Muistutus

*Vanhan Rauman asemakaavamuutoksen ehdotus ja erityismääräykset
(AK 01-102)*

Vanhan Rauman asemakaavamuutoksen ehdotus AK 01-102

L01/00 kaavaluonnos 3/2024 1 : 500

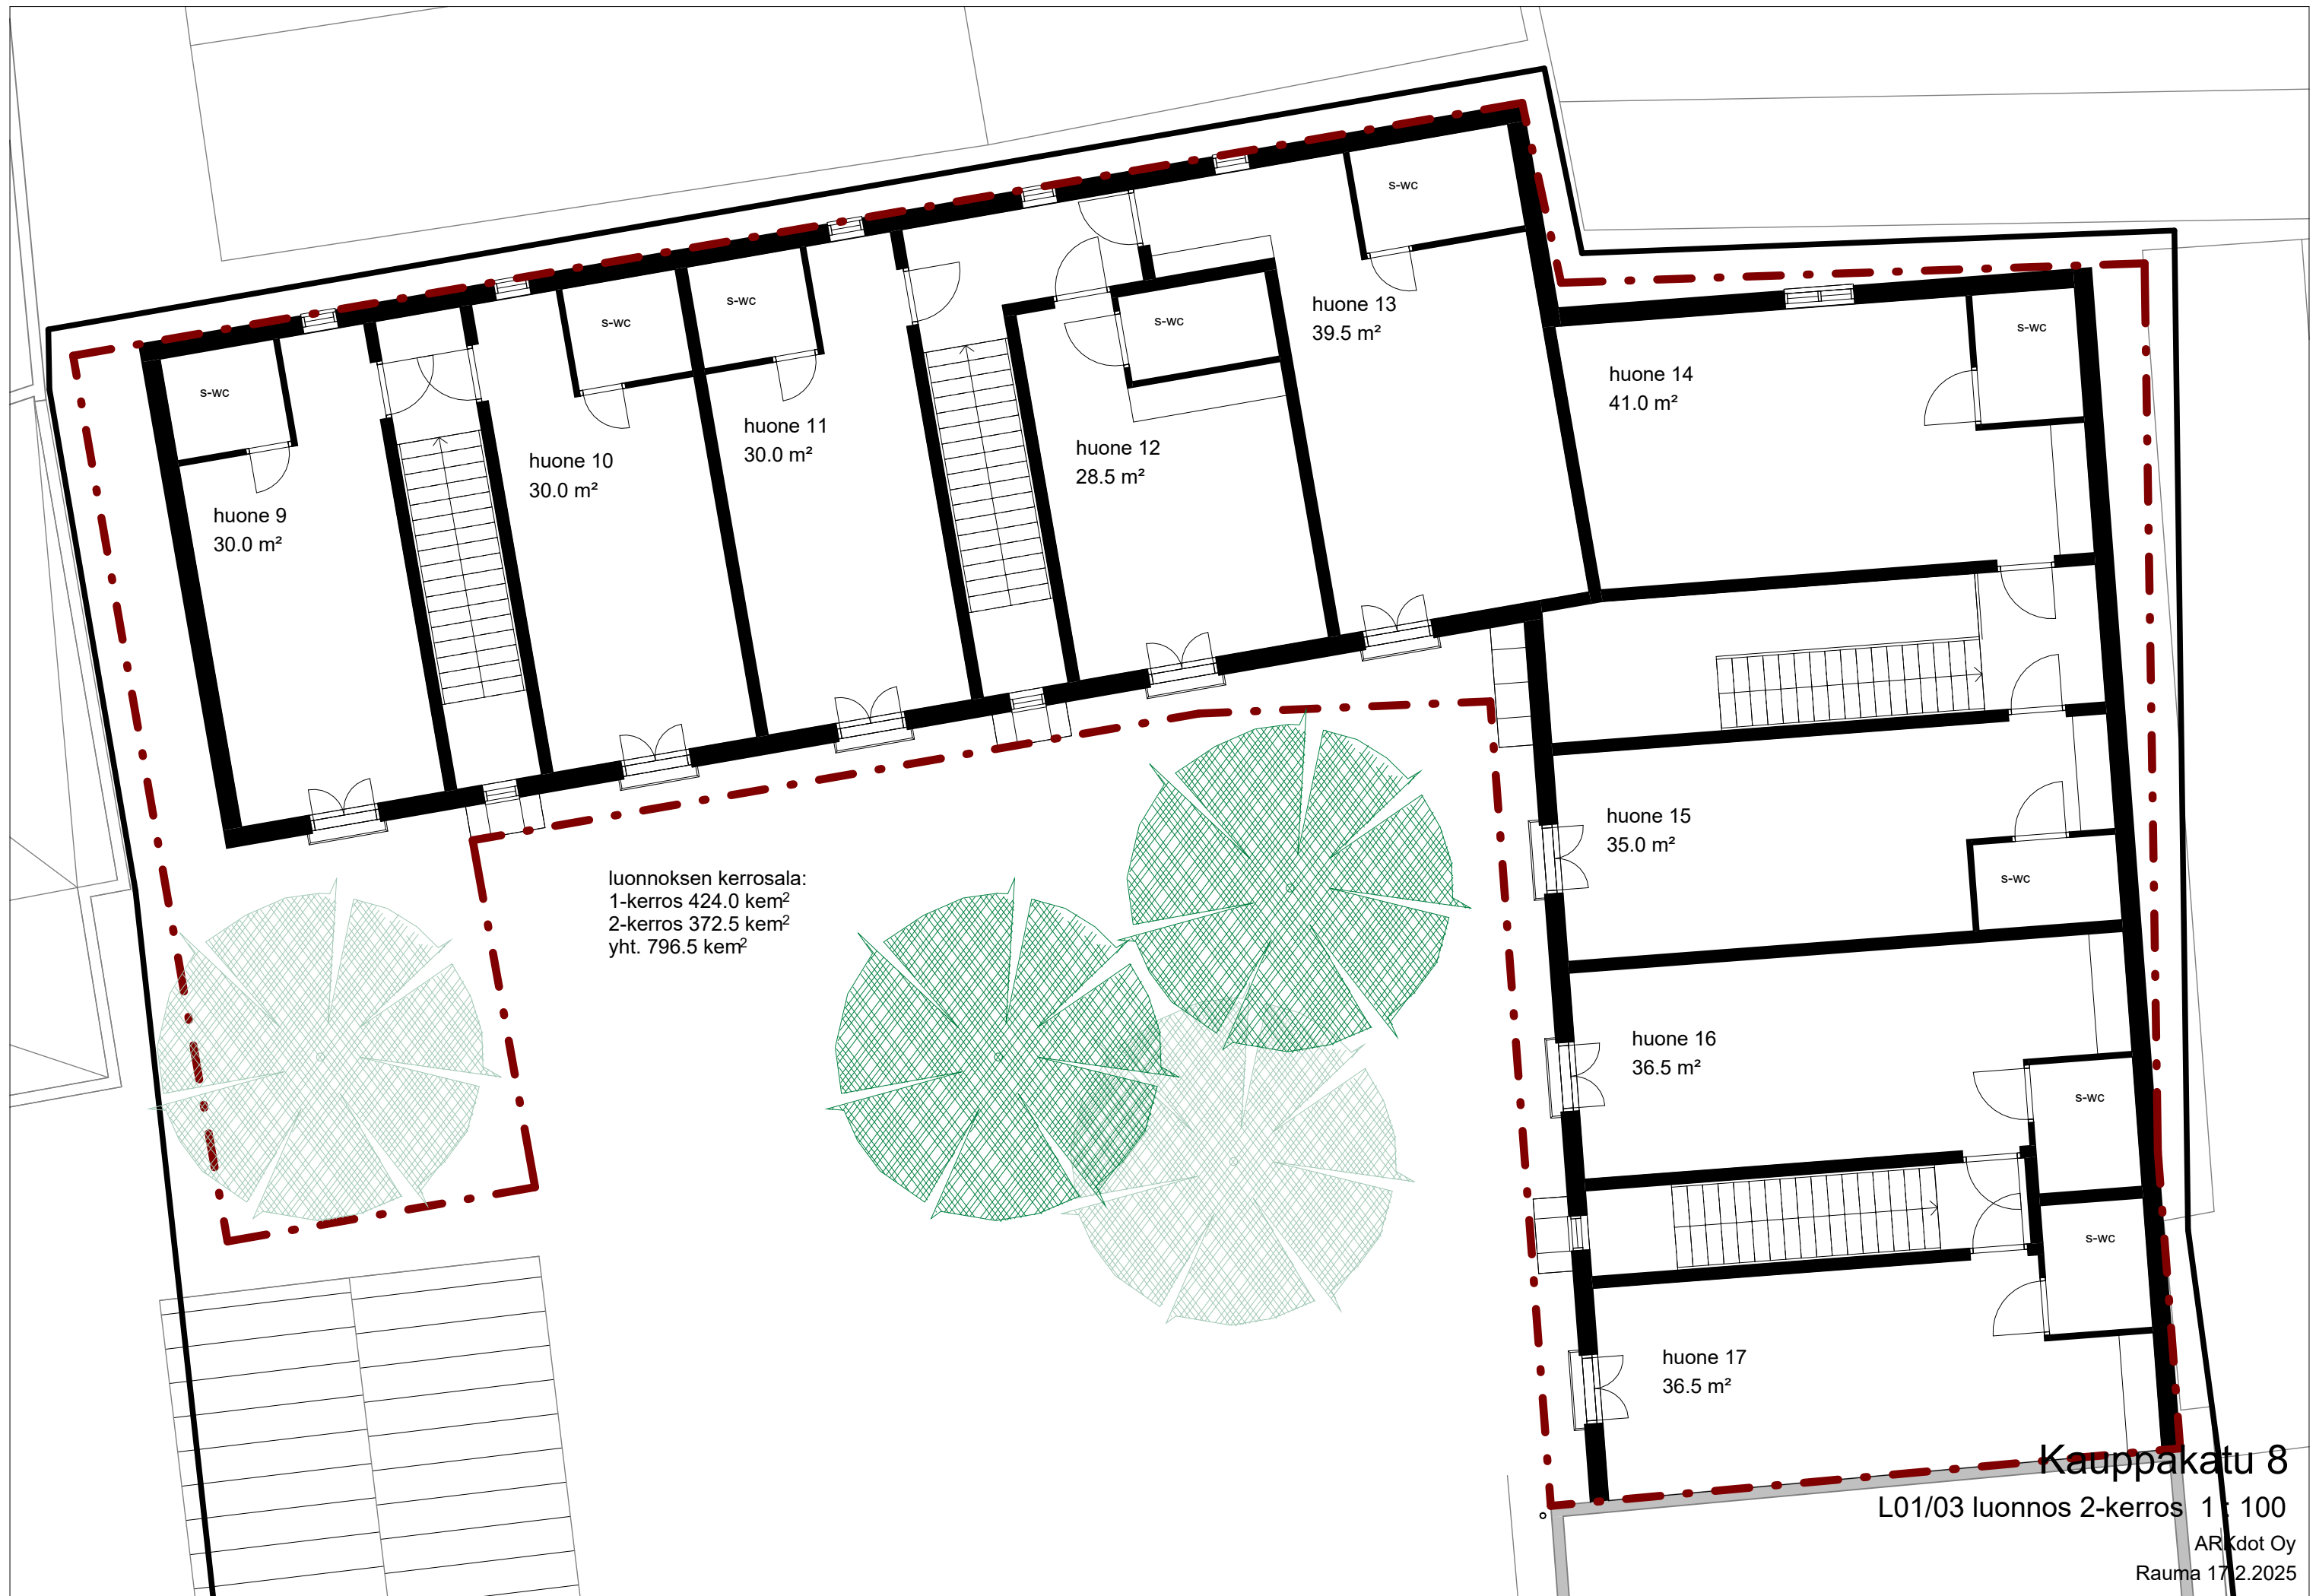
Kiinteistö Oy [REDACTED] hakee tontille 796,5 m2 rakennusoikeutta. Asemakaava ehdotuksessa AK 01-102 rakennusoikeutta on ehdotettu 630 m2, jolloin hakemamme rakennusoikeuden lisäys isolle tontille on varsin maltillista.
